01 / 06 Synthese van de controle

Elektrische installaties op laagspanning en zeer lage spanning

Pannenhuisstraat 69, 9190 Stekene

Referentie DOM-2026-VHU1VZ

AARDINGSWEERSTAND

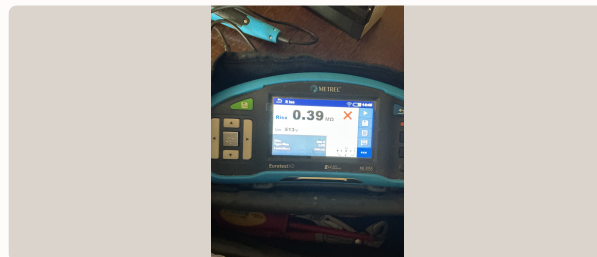
48.9 Ω

Limiet < 100 Ω · boven 30 Ω : min. 2 hooggevoelige differentieelschakelaars, max. 16 stopcontacten elk (4.2.4.3.b)

CONFORM ONDER VOORWAARDE
